Begutachtung

Entwicklungsprogramm für den Sachbereich Erneuerbare Energie –
Windenergie (Novelle 2026)

Stellungnahme

Fachliche Begründung zur Stellungnahme

Abbildung 1: Zonierungsvorschlag für die Ausschlusszone Koralm

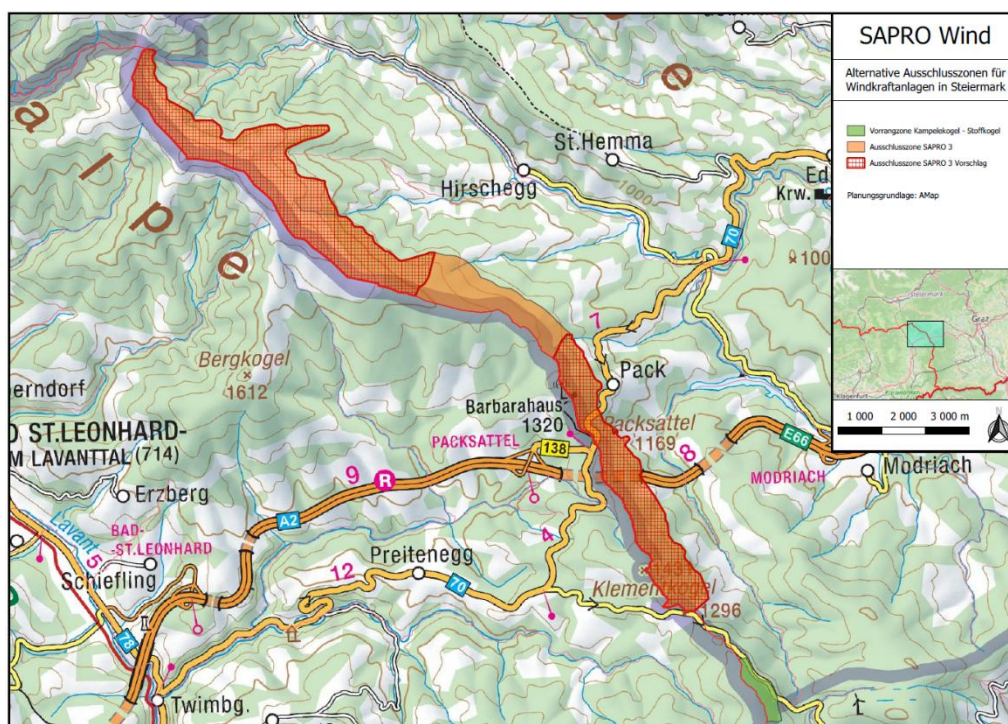
Im aktuellen Entwurf ist eine neue Ausschlusszone „Koralpe“ vorgesehen. Dazu schlagen wir den Wegfall eines Teils der **Ausschlusszone** gemäß **Beilage ./1** vor.

Wir schlagen vor, die Ausschlusszone Koralm wie folgt zu verorten:

Abbildung 2: Darstellung des Lebensraumpotenzials für Birkwild und Zonierungsvorschlag
Dem Auerwild wird in dem Gebiet keine regionale Bedeutung zugeordnet.

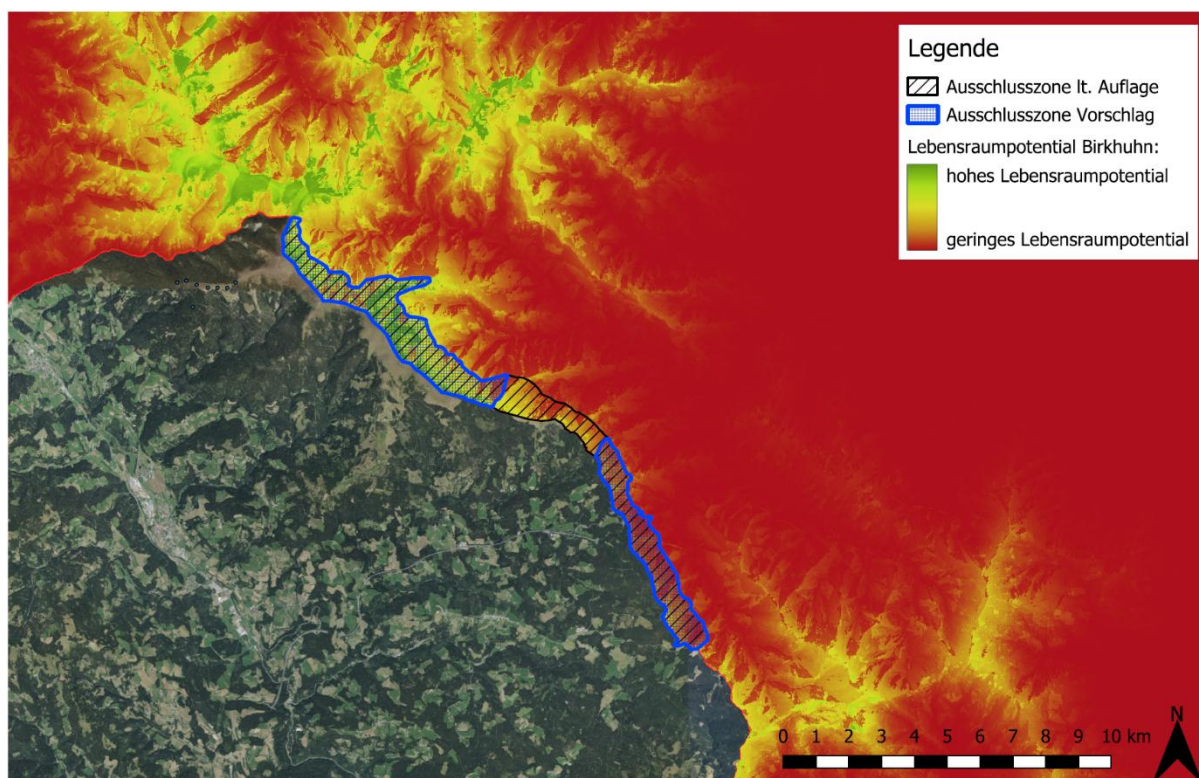
Geeignetes Lebensraumpotential für Birkwild finden sich hauptsächlich im westlichen Bereich der vorgeschlagenen Ausschlusszone. Eine Ausweisung im zentralen und südlichen

Bereich des aktuellen Vorschlags ist vor diesem Hintergrund nicht geboten. Für die Funktion als Trittstein ist in erster Linie die Struktur und Ausstattung der Flächen entscheidend. Eine weitere Qualitätsverbesserung in den nunmehr vorgeschlagenen Flächen kann auch über künftige Ausgleichsmaßnahmen erzielt werden.

Abbildung 3: Zonierungsvorschlag für die Ausschlusszone Wildbachsattel

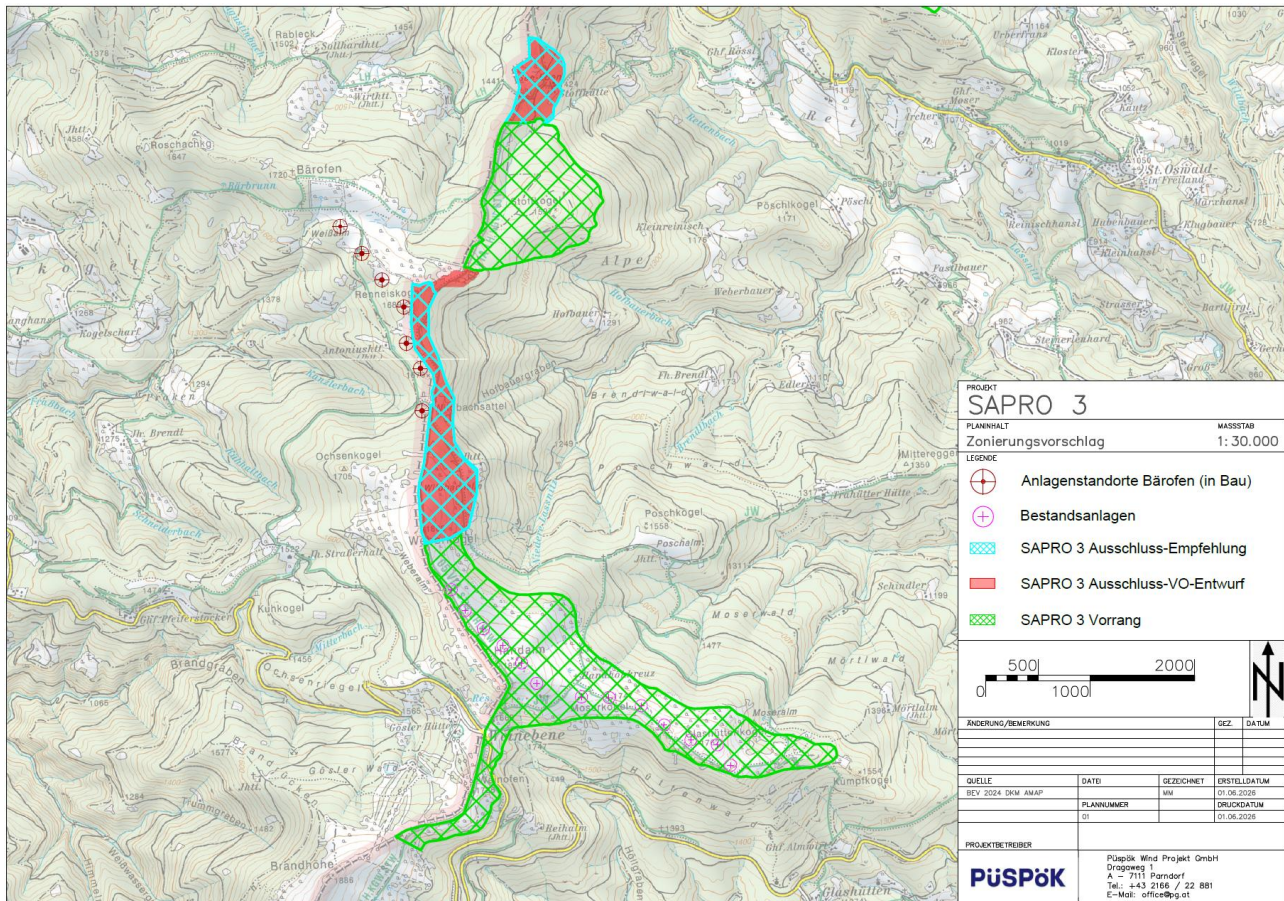
Derzeit wird auf Kärntner Seite der Windpark Bäröfen errichtet. Die dadurch entstehenden Wake-Effekte sind noch nicht absehbar. Um die Vorrangzone Stoffkogel ausreichend ausnutzen zu können, schlagen wir eine Verkleinerung der unmittelbar angrenzenden Ausschlusszone gemäß Beilage ./1 vor.

Wir schlagen vor, die Ausschlusszone Wildbachsattel im Bereich süd-westlich der Vorrangzone Kampelekogel-Stoffkogel entfallen zu lassen.

Abbildung 4: Zonierungsvorschlag für die Ausschlusszone Wildbachsattel einschließlich Lebensraumpotenzial Birkhuhn

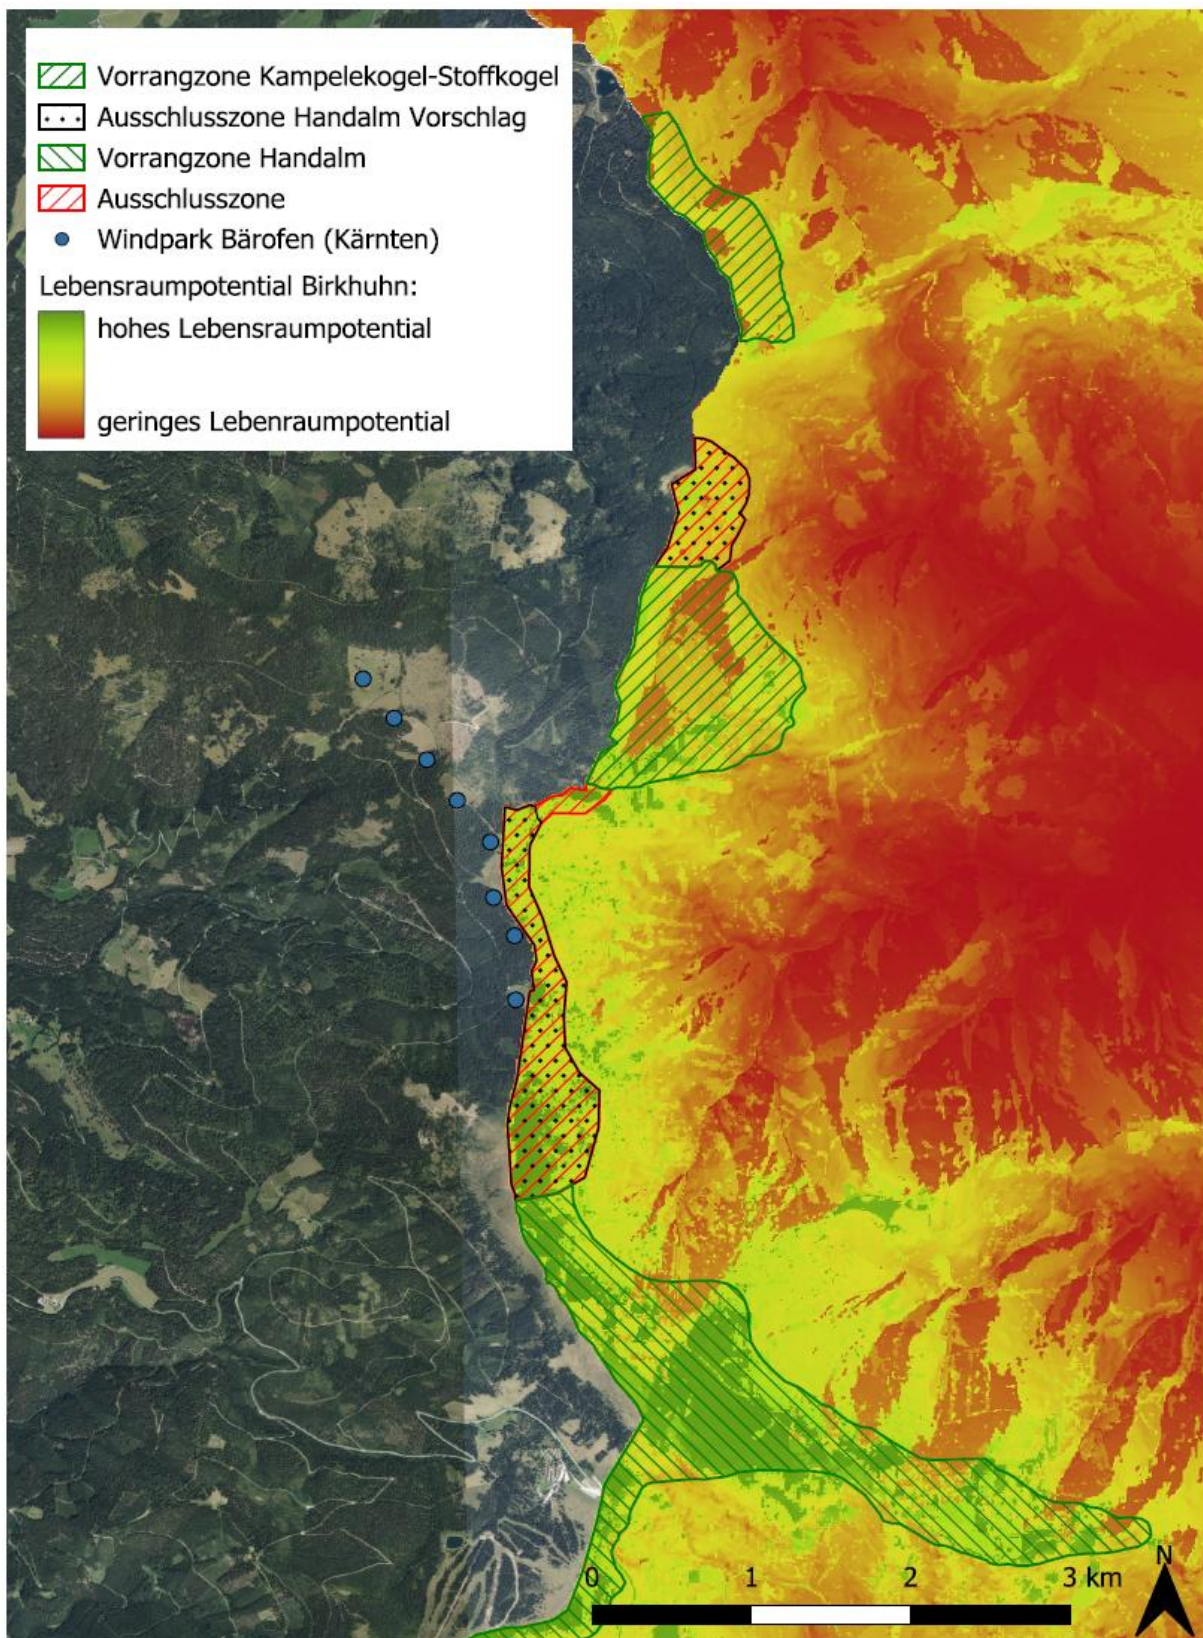
Direkt westlich angrenzend auf Kärntner Seite wird derzeit der Windpark Bäröfen errichtet. Dadurch und aufgrund der Tatsache, dass die Funktion als Verbindungsachse bzw Trittstein mangels wertgebender Strukturen (gem Umweltbericht) nicht erfüllt ist, ist durch eine geringfügige Verkleinerung der Ausschlusszone mit keiner zusätzlichen Verschlechterung zu rechnen. Im Zuge von künftigen Projekten könnten zudem Habitate (Ausgleichsflächen) gezielt aufgewertet werden. Darüber hinaus wurde im Zuge der Naturschutzuntersuchungen und des Monitorings vom Windpark Bäröfen kein Balzplatz im Nahbereich zur vorgeschlagenen Reduktion festgestellt.

Abbildung 5: Darstellung Übersicht SAPRO Zonen in der Region Murau. Im Norden der Habitatraum Niedere Tauern, im Süden der Habitatsraum der Gurktaler Alpen. Mittig zu sehen kleinere Trittsteine zur Verbindung der zwei großen Habitaträume im Norden und Süden.

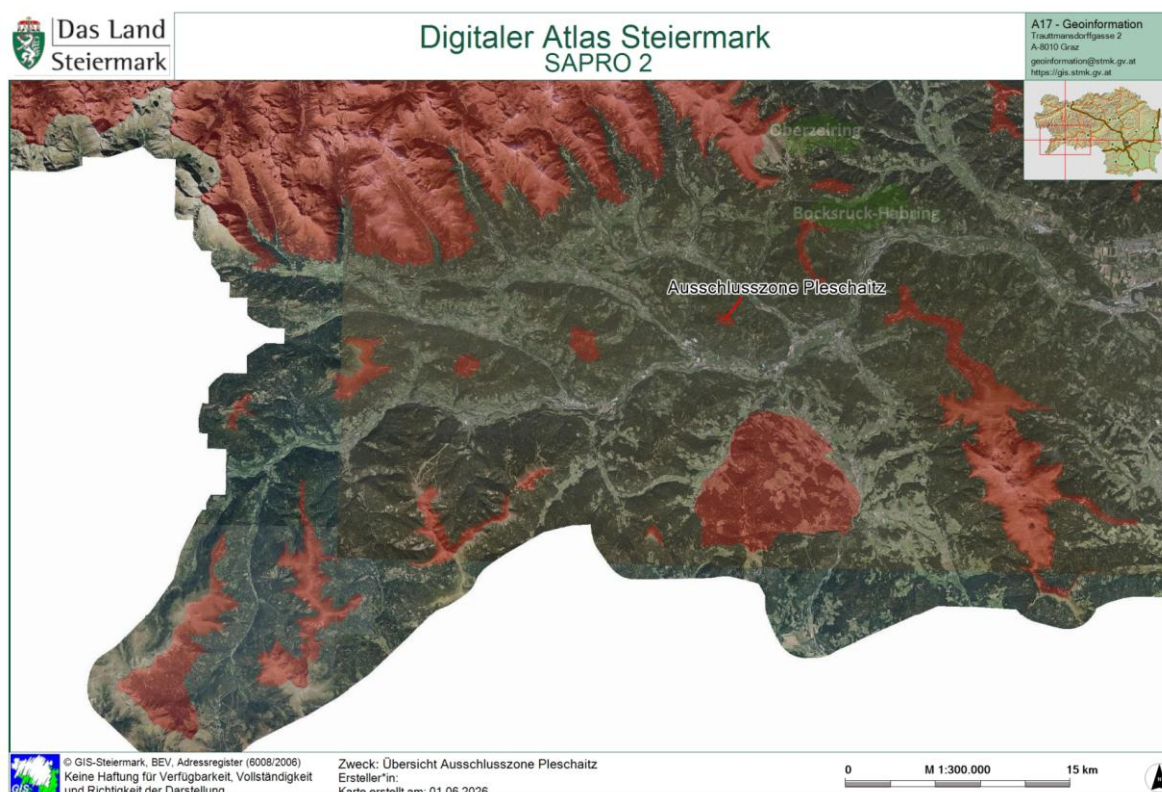
Wir schlagen vor, die bestehende Ausschlusszone im Bereich Pleschaitz entfallen zu lassen.

Darüber hinaus ist die aktuelle Ausschlusszone eine von mehreren Flächen, die als Nord/Süd Verbindung dienen, gleichzeitig jedoch die kleinste dieser Flächen. Die Aufrechterhaltung ist für den regionalen Funktionserhalt daher fraglich.

Abbildung 6 (oben): Orthofoto 2012 und SAPRO Ausschlusszone

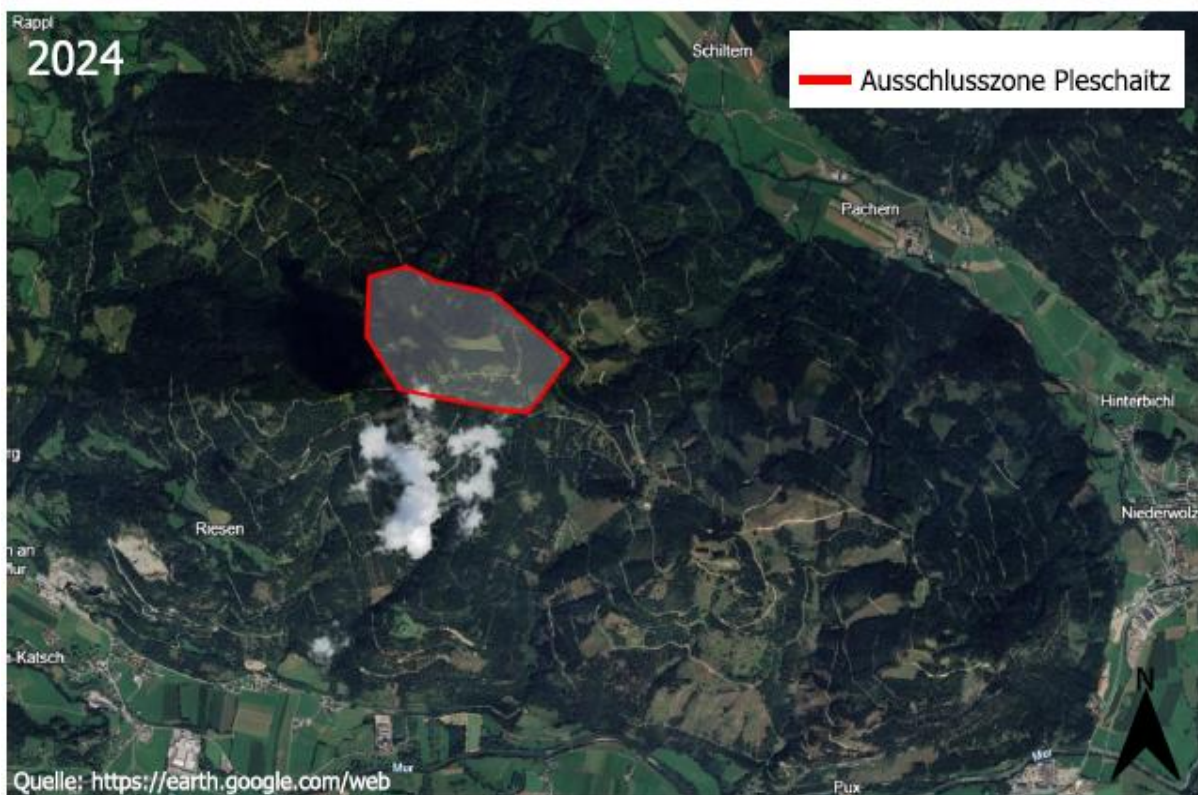
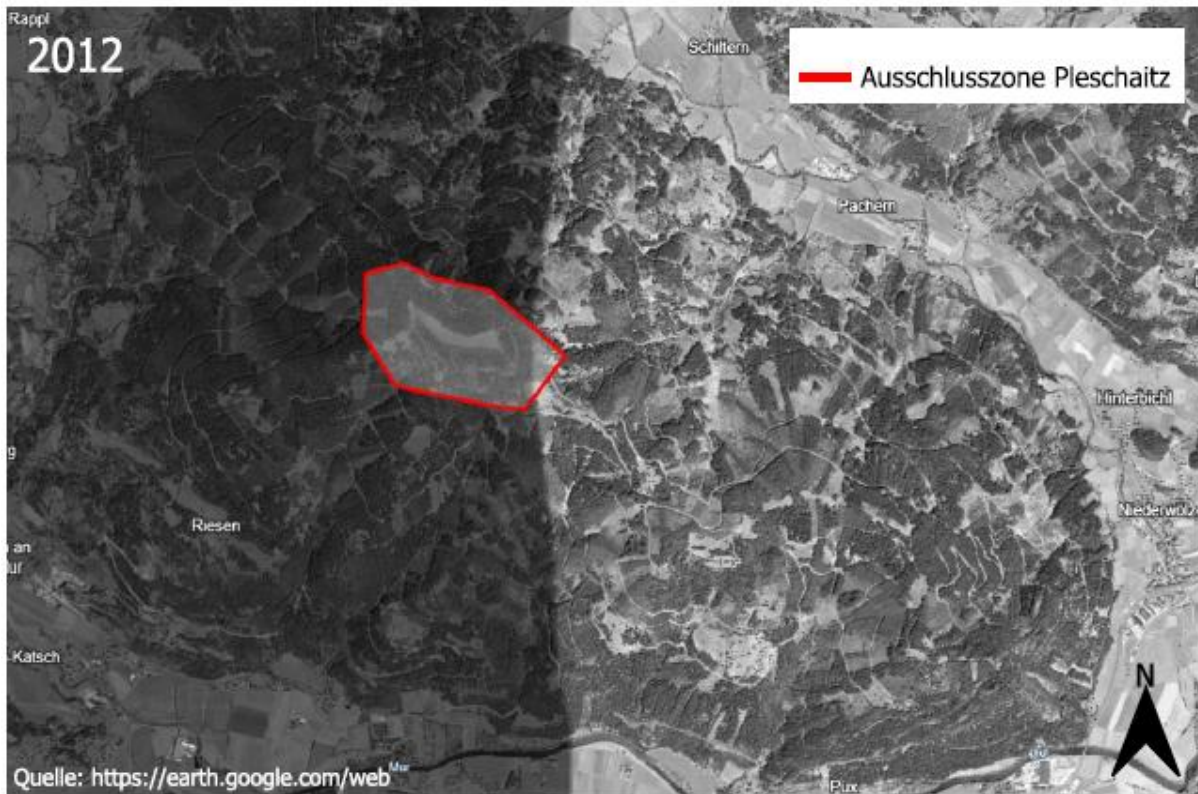
Die Funktion als Trittstein hat hier in den letzten Jahren aufgrund der zunehmenden Verwaldung (siehe Vergleich 2012 -> 2024) stark abgenommen und das Lebensraumpotential für Birkwild ist nur noch untergeordnet vorhanden. Im Zuge von künftigen Projekten könnten (Ausgleichs-)Flächen vertraglich gesichert werden, um die Habitatausstattung wieder herzustellen, sodass wieder geeigneter Lebensraum für Birkwild entsteht.

Abbildung 8: Zonierungsvorschlag für die Ausschlusszone Turneralm

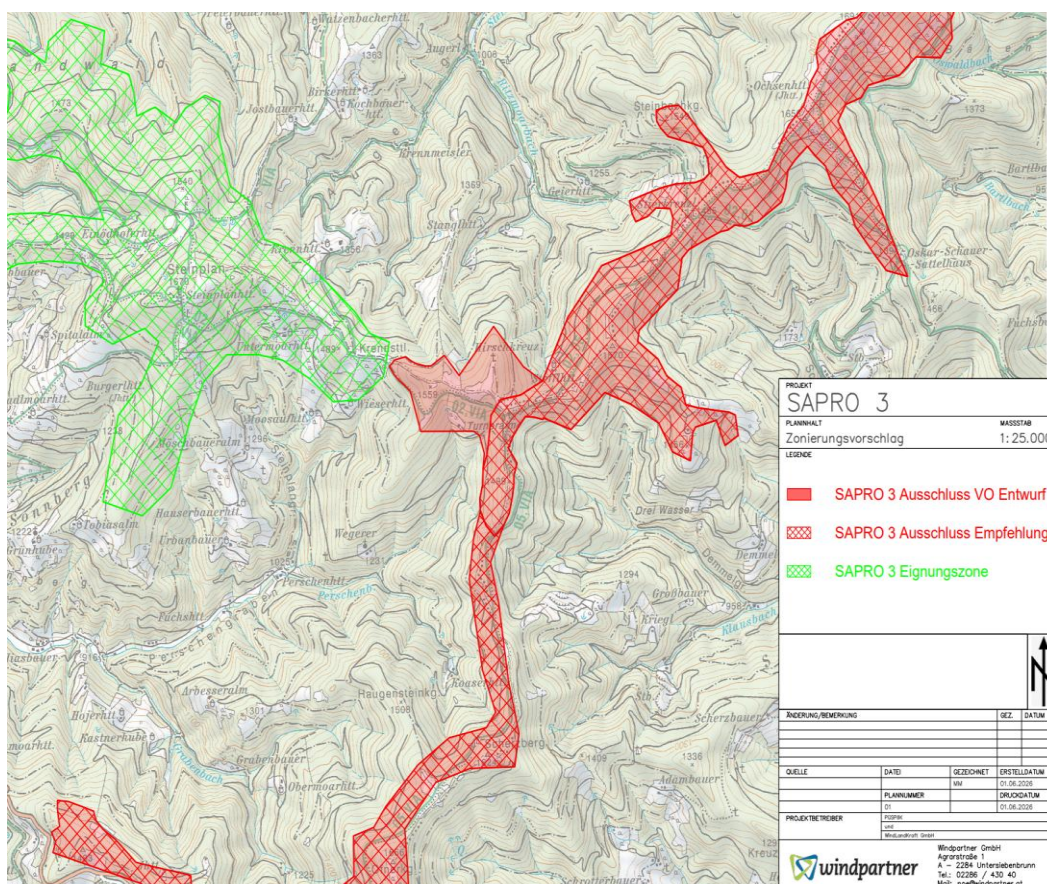
Wir schlagen vor, die Ausschlusszone Turneralm wie folgt zu reduzieren:

Der Hauptkamm verlaufend von Südwesten nach Nordosten dient als wichtiger wildökologischer Korridor. Dementsprechend ist primär dieser als schützenswert zu betrachten. Hingegen sind Gebiete abseits des Hauptkamms als vernachlässigbar für die Migration von Birkwild (und anderen Wildtieren) zu bewerten. Darauf aufbauend ist auch die Ausschlusszone vorrangig am Hauptkamm zu platzieren, während Gebiete abseits davon nicht als Ausschlusszone auszuweisen sind.

Abbildung 9: Zonierungsvorschlag für die Vorrangzone Floning

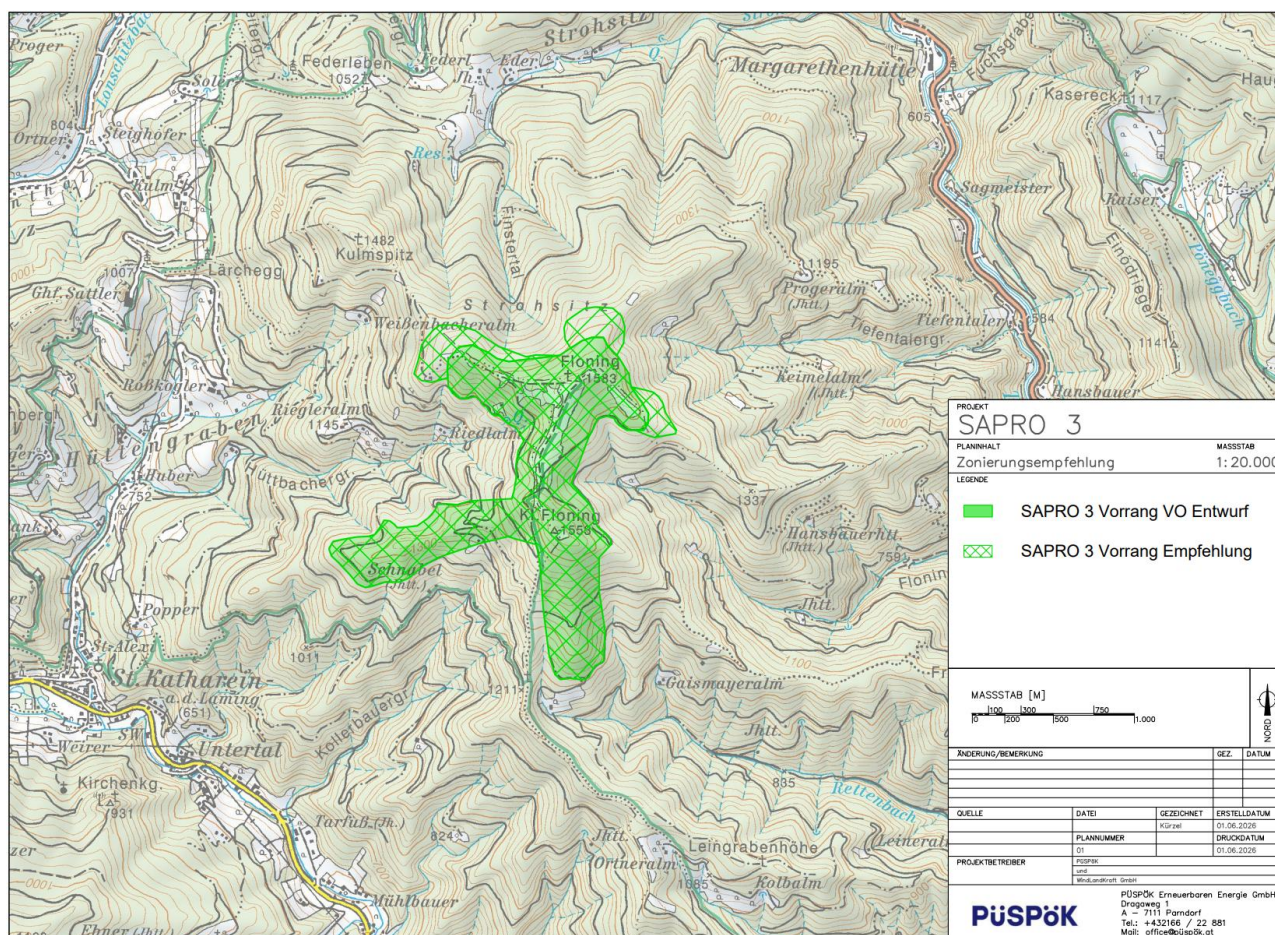
Wir schlagen vor, die Vorrangzone Floning wie folgt zu verorten:

Aufgrund der topografischen Komplexität des Gebiets sind in den nördlichen Hanglagen Arrondierungen an dem Zonierungsentwurf vorzunehmen, um die Anlagen im Grenzbereich der ausgewiesenen Zone vollständig platzieren zu können. Ziel ist es, das Windkraftpotenzial der Zone auszunutzen und nicht aufgrund von topographischen Realitäten Einschränkungen hinsichtlich der Nutzbarkeit hinzunehmen.
